关于永春县产业融合发展示范园项目疑问回复及补充文件

招标编号：永建招字【2026】009号

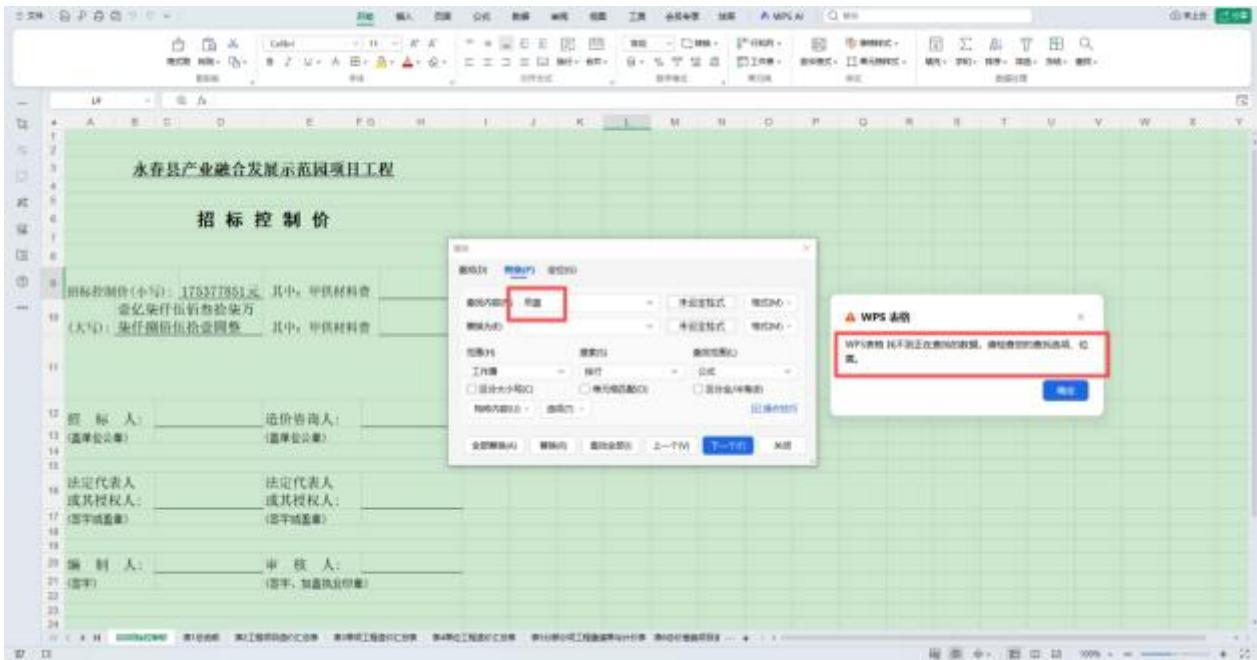
四、脚手架工程				
	(一)搭设高度24m及以上的落地式钢管脚手架工程（包括采光井、电梯井脚手架）。	✓	I~6#楼外墙,现浇 详见控制价审核书 及图纸	
	(二)附着式升降脚手架工程。	✓	I~6#楼外墙,现浇 详见控制价审核书 及图纸	
	(三)悬挑式脚手架工程。	✓	I~6#楼外墙,现浇 详见控制价审核书 及图纸

提疑：本项目招标文件第“240”页中显示评分点本项目涉及“危险性较大的分部分项工程清单：四、脚手架工程：（三）悬挑式脚手架工程”，根据招标资料、施工图纸、控制价清单等了解，本项目楼栋楼层低（只有“6”层，“24.9”米），直接采用落地式脚手架即可，即经济可靠又节约成本，无需采用悬挑式脚手架工程，建议取消该项。请明确。

回复：取消本项目招标文件第“240”页中显示评分点本项目涉及“危险性较大的分部分项工程清单：四、脚手架工程：（三）悬挑式脚手架工程”
